OMRON

No.2557

生産中止のお知らせ

プログラマブルターミナル 形NT610C-DT151-V1および形NT610C-DT151B-V1のバージョンアップにともなう 生産中止のお知らせ

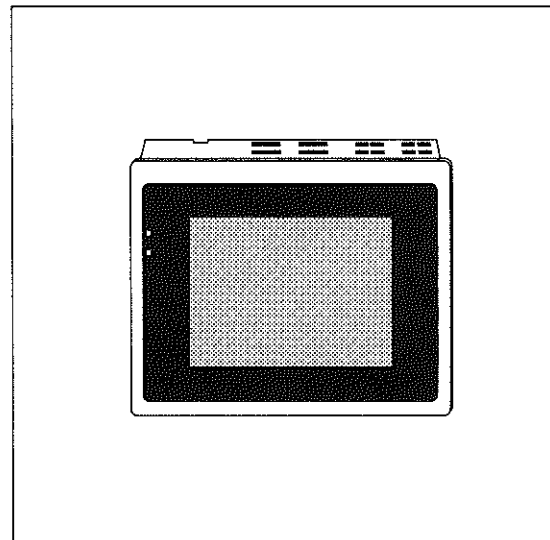
- ・表示モジュールの変更に伴い、バックライトの明るさ、色調が異なります。
- ・バックライトの交換方法が変わります。
- ・交換用バックライトの形式が形NT610C-CFL02となります。

生産中止予定商品 形NT610C-DT151(B)-V1	推奨代替商品 形NT610C-DT15(B)-V2
—	<p>内部接続の一部が変わります。 バックライトユニットへの配線を変更 (交換、配線方法を取扱説明書に記載します)</p>

項目	形式	生産中止予定商品	推奨代替商品
		形NT610C-DT151(B)-V1	形NT610C-DT151(B)-V2
表面輝度		約70cd/m ²	約150cd/m ²
